Mission régionale d'autorité environnementale
ÎLE-DE-FRANCE

**Avis délégué
sur le projet de renouvellement urbain
du quartier de la Noue Caillet à Bondy (93)**

N° 007147/A P
du 24/12/2025

Illustration 8 : Caractérisation du bruit à l'état initial par Bruitparif (source : Étude d'impact p.166, fig 195 & 196, volet 1)

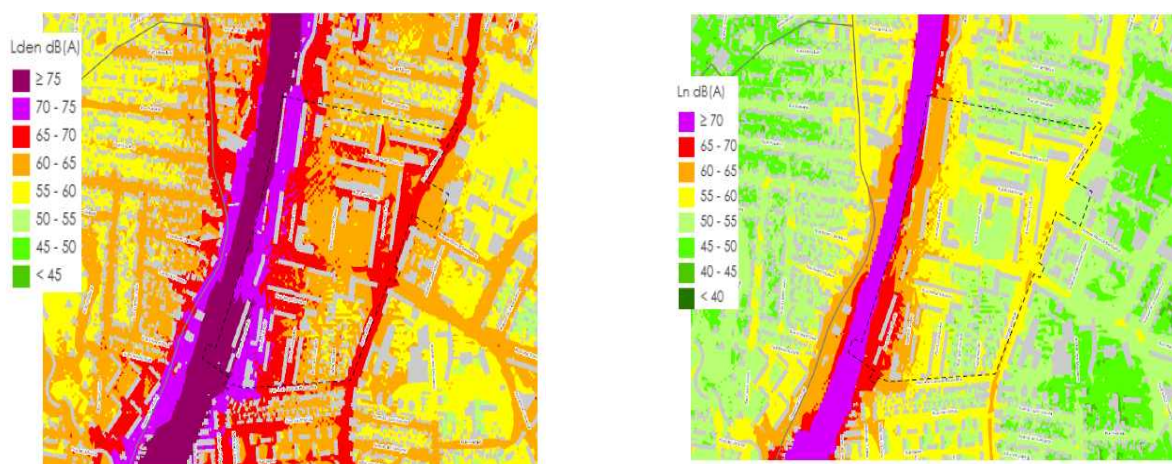
L'étude d'impact (p.172, volet 1) conclut à un enjeu moyen car « le périmètre d'étude est actuellement dans un environnement sonore dégradé. Le projet de renouvellement urbain peut altérer l'environnement sonore, mais de manière peu significative. » Et l'étude d'impact (p.172, volet 1) ajoute que « Au droit de l'autoroute A3, l'orientation du premier front bâti joue le rôle « d'écran » et que le revêtement de chaussée peu bruyant et les

L'Autorité environnementale ne partage pas la qualification d'enjeu « moyen » retenue dans l'étude d'impact pour le bruit. D'une part, elle considère que les niveaux élevés actuels et ceux auxquels seront exposés les futurs habitants sont bien supérieurs aux valeurs limites de l'OMS. Il faut tenir compte de l'aggravation confirmée de ces niveaux de bruit, notamment en cœur d'îlot, suite à la démolition des bâtiments situés le long de l'autoroute qui jouent le rôle d'écran au bruit actuellement.

Illustration 9 : Exposition des populations au bruit sur 24h à l'état projet, en comparaison avec les recommandations de l'OMS (source : Étude d'impact p.117, fig 114, volet 2)

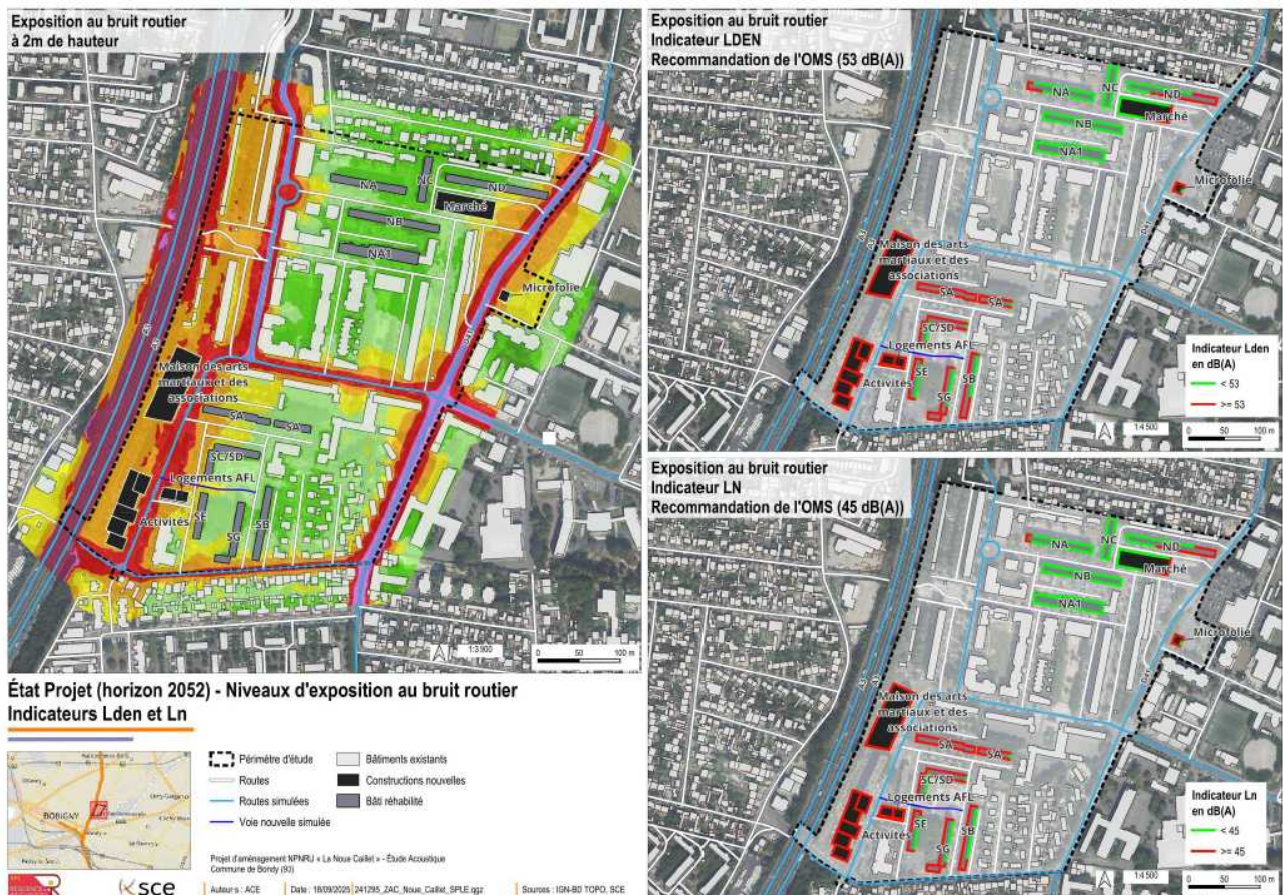
Concernant le projet d'implanter un ensemble de bâtiments d'activités ou d'équipements le long de l'autoroute A3, qui d'après le porteur de projet, jouera le rôle d'écran au bruit, et protégera ainsi le cœur d'îlot à la place des barres d'immeubles, l'Autorité environnementale indique que cette mesure de réduction est intéressante mais que son efficacité doit être vérifiée en comparaison avec la situation actuelle étant donné que la hauteur de cet écran projeté en R ou R+1 est plus petite que les barres de logements (EI, p. 19, Volet 2). L'Autorité environnementale demande que l'efficacité de cette mesure de compensation soit évaluée, considérant que les plans masse du projet ne sont pas encore figés et peuvent encore faire l'objet de modification.

(2) L'Autorité environnementale recommande de :

- **évaluer l'efficacité, de l'actuel mur anti bruit existant le long de la A3, et des immeubles d'activités prévus le long de la A3 en tant qu'écran au bruit compte tenu de leur faible hauteur (un seul niveau), et leur faible largeur, au regard des actuelles barres d'immeubles vouées à la démolition ;**
- **examiner différents scénarios d'agencement des bâtiments de logements réduisant leur exposition au bruit des infrastructures routières.**

Illustration 10 : îlot de chaleur urbain de jour (source : p.12, Etude d'impact, Volet 2)

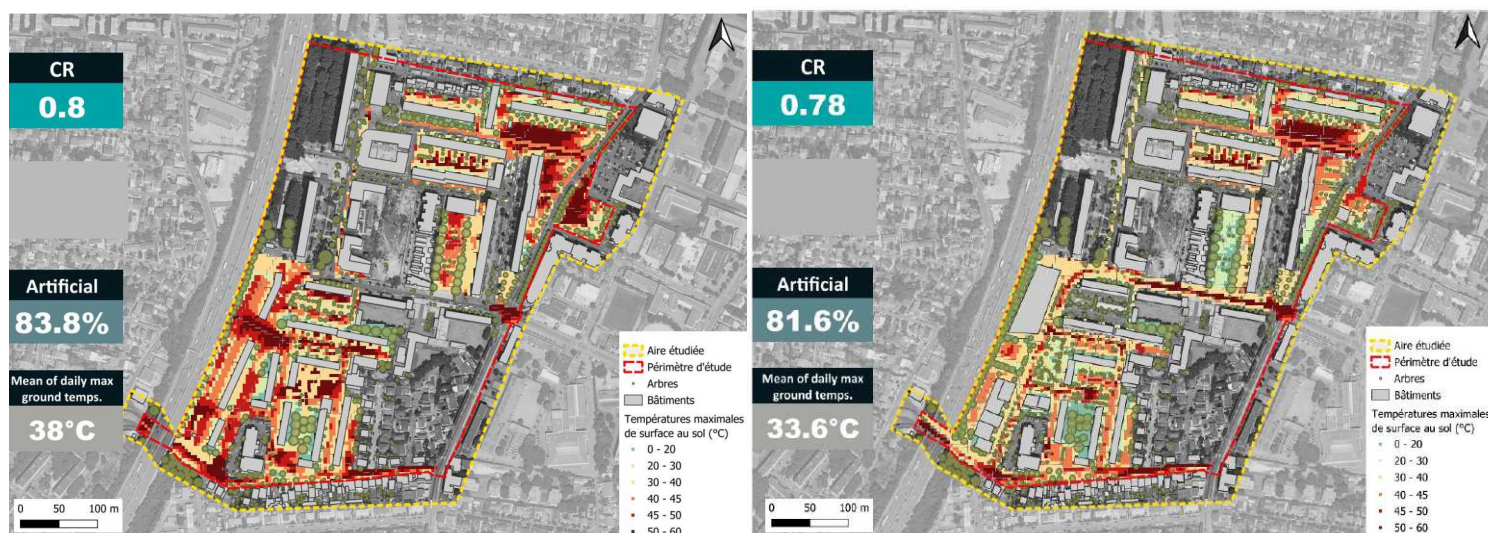
Il aurait été utile de connaître le détail de ces surfaces (de pleine terre, perméables et végétalisées, avant et après projet), à l'échelle des secteurs identifiés comme ayant un ICU fort et qui font l'objet d'aménagements tels que le secteur nord de la Noue Caillet qui accueille l'extension de la Micro-folie, et que soient proposés des secteurs où la désimperméabilisation et la végétalisation pourraient encore être envisagées à l'échelle du projet (places, cours d'écoles, parkings etc.).

Il serait également nécessaire de réaliser une projection de la qualité de vie avec projet à l'horizon 2030, 2050 et 2100 compte tenu de la trajectoire nationale d'adaptation au changement climatique qui projette un réchauffement allant jusqu'à +4° C degrés en 2100.

(4) L'Autorité environnementale recommande de :

- détailler dans le secteur nord de la Noue Caillet déjà très minéral (les surfaces de pleine terre, perméables et végétalisées, avant et après projet, afin d'apprécier les effets du projet sur un secteur présentant une forte vulnérabilité aux îlots de chaleur urbains.
- proposer , le cas échéant, au sein d'un secteur initialement très minéralisé, des espaces où des actions de désimperméabilisation ou de renforcement de la végétalisation pourraient être envisagées, indépendamment de l'absence d'augmentation globale de l'imperméabilisation à l'échelle du projet
- réaliser une projection de la qualité de vie ou UCI (via avec projet à l'horizon 2030, 2050 et 2100 compte tenu de la trajectoire nationale d'adaptation au changement climatique qui projette un réchauffement allant jusqu'à +4° C degrés en 2100.
